Keuringsverslag van een elektrische laagspanning- en zeer lage spanningsinstallatie

NIET CONFORM

Straatnaam Kloosterstraat
Huisnummer 37
Busnummer
Postcode 1840
Gemeente LONDERZEEL
Land België

Controlebezoek van een oude huishoudelijke elektrische installatie van een wooneenheid bij verkoop op vraag van de verkoper volgens (KB 08/09/2019) - AREI Boek 1- 8.4.2. en 8.2.1. en 4.2.4.3.

Afbeelding schakel- en verdeelbord:

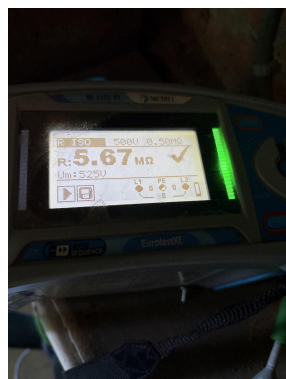
I3.09 De aansluiting van de aardingsonderbreker is te herzien. Deze dient aan de ene zijde verbonden te zijn met de aardgeleider en aan de andere zijde met de hoofdaardingsklem, equipotentiale verbindingen, beschermingsgeleiders, enz...(Boek 1 Onderafdeling 5.4.2.1 en 2.5)

I5.01 De aanduiding van de stroomkringen en/of apparatuur, aansluitklemmen, enz dient aangebracht of vervolledigd te worden. (Boek 1 Onderafdeling 3.1.3.1. en 3.1.3.3.A. en 5.1.6.1)

I5.03 Het verdeelbord is niet makkelijk toegankelijk. (Boek 1 Onderafdeling 5.3.5.1.C.)

I5.10 De genaakbare, naakte onder spanning staande delen zijn onvoldoende afgeschermd. (Boek 1 Afdeling 5.1.4. en 4.2.2.3.)

I6.01 De differentieelschakelaar aan het begin van de huishoudelijke installatie is niet verzegelbaar. (Boek 1 Onderafdeling 4.2.4.3.)

I6.06 De differentieelstroombeschermingsinrichtingen die worden geplaatst in huishoudelijke installaties zijn ten minste van het type A. Een differentieelstroombeschermingsinrichtingen van het type AC is niet toegelaten. (Boek 1 Onderafdeling 5.3.5.3.)

I7.01 De smeltzekeringhouders of houders van kleine vermogensschakelaars met pennen met een sectie kleiner dan 10mm² zijn niet voorzien van kalibreerelementen. (Boek 1 Onderafdeling 5.3.5.5.A.)
